運転期間延長に係る鹿児島県からのご要請に対する対応

2023年11月21日
九州電力株式会社

2. 川内原子力発電所に関する要請書への回答

【UT手法のイメージ】

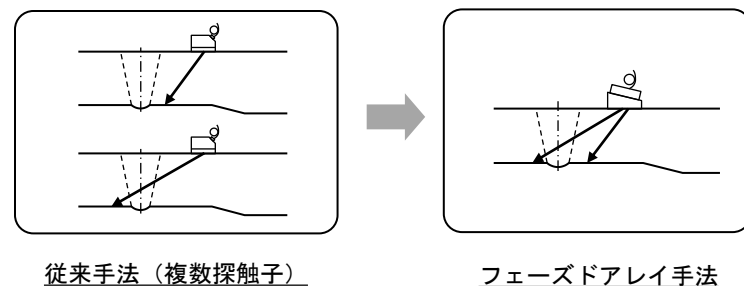
非破壊検査における検査員の力量の向上はもとより、新しい検査手法の開発や研究に積極的に取り組むこと。

新しい非破壊検査の手法に関する知見については、米国電力研究所、日本保全学会などの会議への参加や海外電力に係る情報収集のための調査委託等を通じ、情報収集に取り組んでいる。

また、電力会社が共同で実施している研究においても、非破壊検査手法の高度化に向けて従来の超音波探傷検査に比べ効率的かつ信頼性の高い検査が可能となるき裂検出手法について研究を進めている。

今後とも積極的に非破壊検査の手法に係る情報収集を行うとともに、非破壊検査手法の高度化については実機への適用に向けた実証試験等を実施していく。

原子炉格納容器漏えい率検査

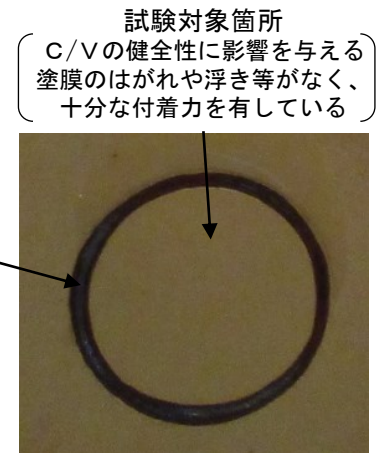
原子炉格納容器について、原子炉格納容器鋼板の構造健全性や気密性評価を継続的に行うこと。

原子炉格納容器については、現在、原子炉格納容器の構造健全性や気密性を確保するために、定期検査ごとに、規制要求に基づき実施している原子炉格納容器漏えい率検査による気密性評価に加え、自主的に原子炉格納容器鋼板の外観点検等による構造健全性評価を実施している。

今後も、これらの原子炉格納容器の構造健全性や気密性評価の取り組みを継続的に実施していく。

内部コンクリート（一次遮蔽壁）の温度計測位置図

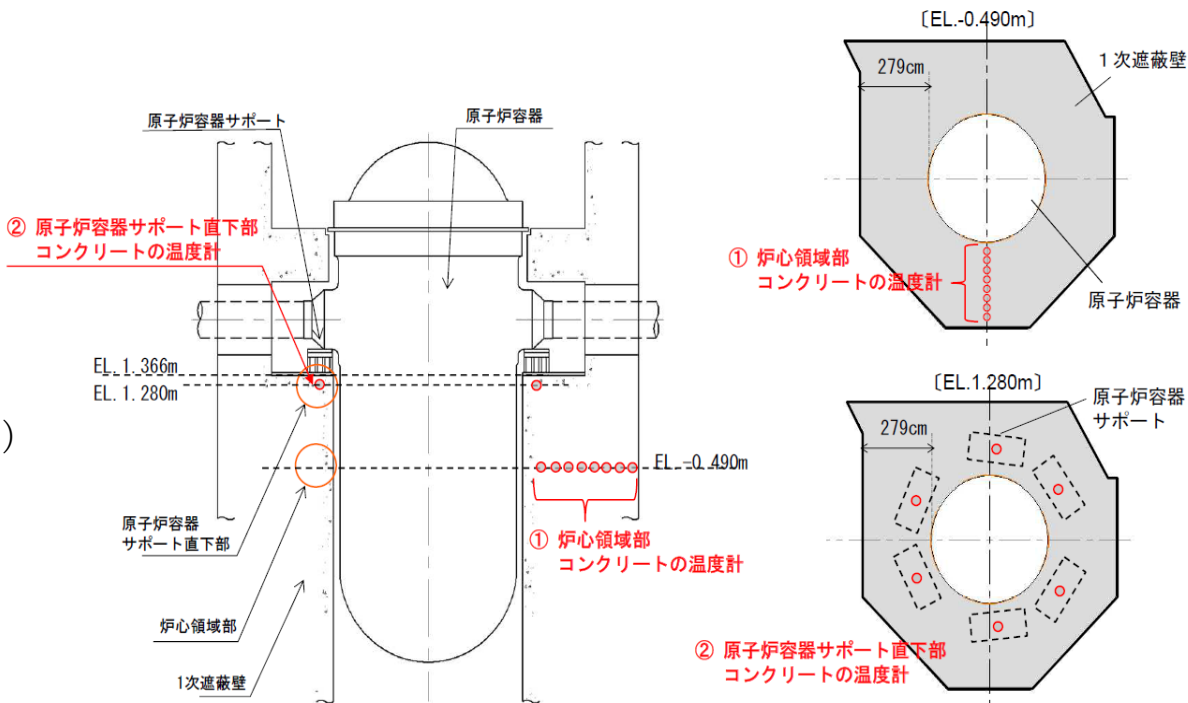
コンクリート構造物について、内部コンクリートの放射線照射量の多い部分、及び長期加熱を受ける部分の健全性に関しては経過観察を行うこと。

コンクリート構造物のうち内部コンクリートについては、現在、日常の目視点検を実施するとともに、特別点検においてコアサンプルを採取して各種の試験を実施し、その健全性を確認している。併せて、放射線照射量や長期加熱の影響が大きい部位は内部コンクリートの炉心付近にあるため、放射線安全上、コアサンプルを直接採取することが難しいことから、原子炉格納容器内の線量率測定やコンクリート内部の温度計測のデータを定期的に確認して経過観察を行っている。

今後も引き続き、これらの経過観察による確認を継続していく。

- 原子炉格納容器内（内部コンクリート）の線量率測定については1回/月実施
- 内部コンクリート（一次遮蔽壁）の温度については常時計測しており、温度計測位置図を右に示す。

評価用過渡回数の設定方法

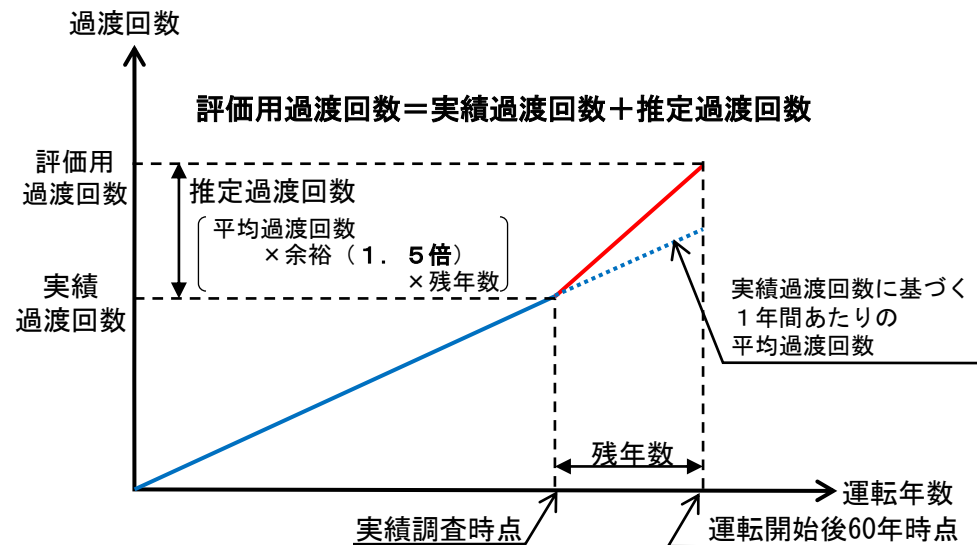
低サイクル疲労について、疲労累積係数が高い機器は、実過渡回数を把握した上で再評価し、必要に応じ補修や取替え等の保全を検討すること。

疲労評価においては、過渡回数に1.5倍の余裕を考慮する等保守的な評価を実施しており、評価後においても実績過渡回数を継続して把握し、想定した過渡回数を下回ることを1年に1回確認する。想定した過渡回数を上回る場合には、低サイクル疲労について再評価を行うこととしている。また、疲労累積係数の高い機器の分解点検などの保全活動を通じて健全性に問題ないことも確認している。

今後も継続して分解点検などの保全活動を実施し、実機の状態や疲労評価を踏まえた上で、必要に応じ補修、取替等を検討する。

炉内構造物概要図

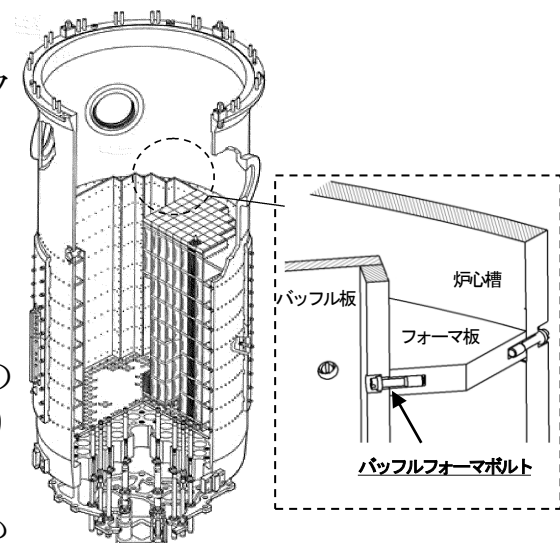
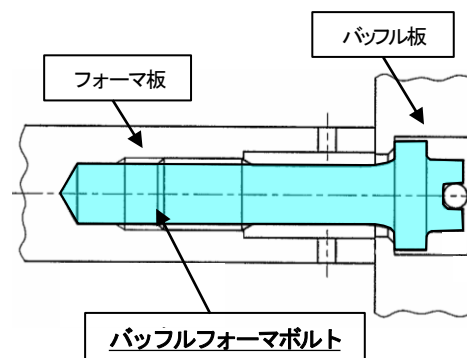
照射誘起型応力腐食割れに起因する新たな損傷事例等の新知見を注視し、炉内構造物については、交換事例等に基づき、交換の必要性やその時期を検討すること。

バッフルフォーマボルトの非破壊試験等を実施し、今後の使用年数をより明確にすること。

炉内構造物において、照射誘起型応力腐食割れの観点から最も厳しい評価となるのは、バッフルフォーマボルトである。現時点では、バッフルフォーマボルトの照射誘起型応力腐食割れに関する評価結果等から、直ちに問題となるような評価結果は確認されておらず、交換が必要な状態ではないものの、今後も、原子力施設情報公開ライブラリーに基づく国内のトラブル事象、米国電力研究所の研究成果、米国原子力規制委員会からの情報通知文書、通達の確認等により、炉内構造物に係る新たな損傷事例、評価条件の変更となる事例などが国内外の新知見等を確認していく。国外における新知見等については、従来より連携しているフランス電力から収集した情報も活用する。

バッフルフォーマボルトの損傷予測結果では運転期間60年を超えてもボルトの損傷は発生しない結果が得られているが、これらの知見収集を踏まえ、日本機械学会「JSME S NA1 発電用原子力設備規格 維持規格」の記載に基づいた非破壊検査実施やバッフルフォーマボルトを含む炉内構造物の交換の必要性や今後の使用年数について、検討を行っていく。

維持規格では、照射誘起型応力腐食割れの観点から川内1, 2号機のバッフルフォーマボルトの型式については、運転時間で50年以内の非破壊検査 (UT) を実施することが規定されており、今後、実施方法等について、検討を行っていく。

中性化によるコンクリートの劣化メカニズム

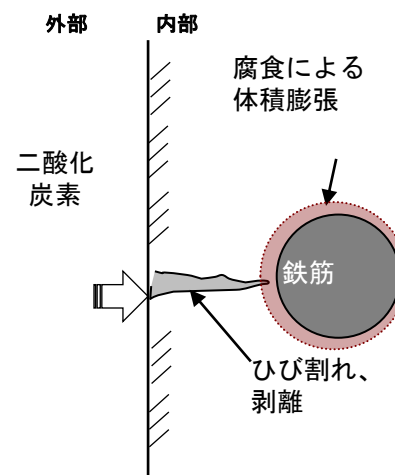
コンクリートの強度低下及び遮蔽能力低下の評価において、中性化深さの推定式としては、設計時の材料条件及び想定される環境条件など多種のパラメーターを正確に取り込むこと。

中性化深さの評価については、現在、建設当時の記録を詳細に確認するとともに、運転開始後に二酸化炭素濃度、温度、湿度等の環境測定を綿密に行うことにより、必要な多種のパラメーターを取り込んで評価を行っている。また、推定値と実測値の相関関係の分析を行い、ばらつきはあるものの両者が概ね一致することも確認している。今後も引き続き、推定値と実測値の相関関係の分析を行うとともに、最新の研究成果等を参照するなど、推定式の精度向上に努めていく。

塩分浸透によるコンクリートの劣化メカニズム

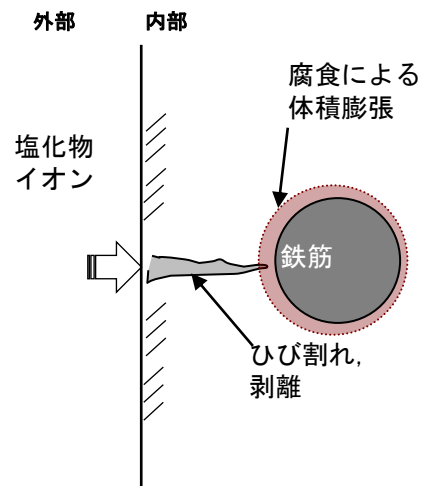
コンクリートの強度低下及び遮蔽能力低下の評価において、塩分浸透予測式は、最新の研究成果などを参照して精度の高い予測式とすること。

塩分浸透の評価に使用している推定式については、現在、原子力規制委員会の審査実績が豊富で、多くのパラメーターを用いる森永式を採用しており、酸素濃度等に保守性を持たせた評価を行っている。また、推定値と実測値の相関関係の分析を行い、ばらつきはあるものの両者が概ね一致することも確認している。今後も引き続き、推定値と実測値の相関関係の分析を行うとともに、最新の研究成果等を参照するなど、推定式の精度向上に努めていく。

内部鉄筋の確認状況※

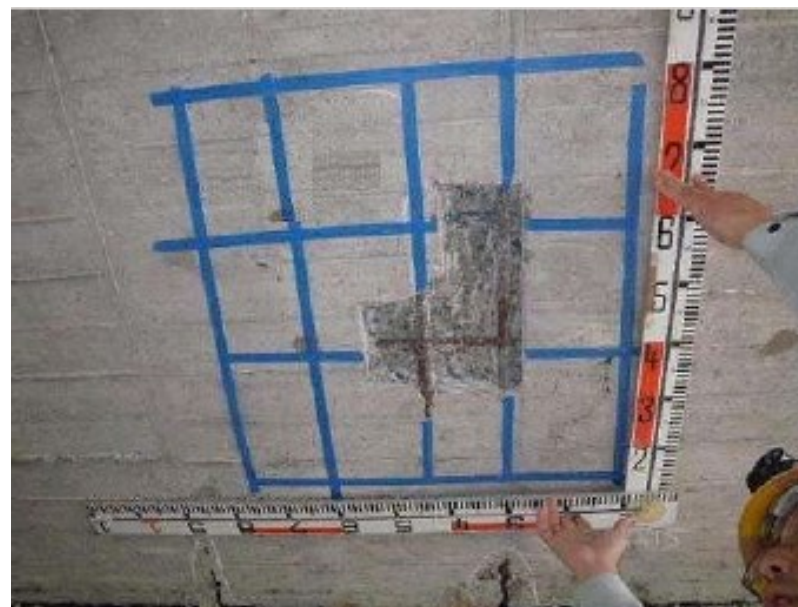
コンクリートの強度低下及び遮蔽能力低下の評価において、鉄筋の腐食に関しては直接的な腐食状態の把握、表面ひび割れの発生の有無の観察などを継続的に行うこと。

現在、鉄筋の腐食については、鉄筋腐食に伴うコンクリートのひび割れ等がないことを日常の目視点検により確認するとともに、高経年化技術評価において10年ごとにコアサンプルを採取して中性化や塩分浸透の進行状況を確認している。今後も引き続き、これらの目視やコアサンプルによる確認を継続するとともに、中性化や塩分浸透に伴うひび割れが確認された場合や試験結果に顕著な進行が認められた場合は、鉄筋の腐食状態を直接確認することとしている。
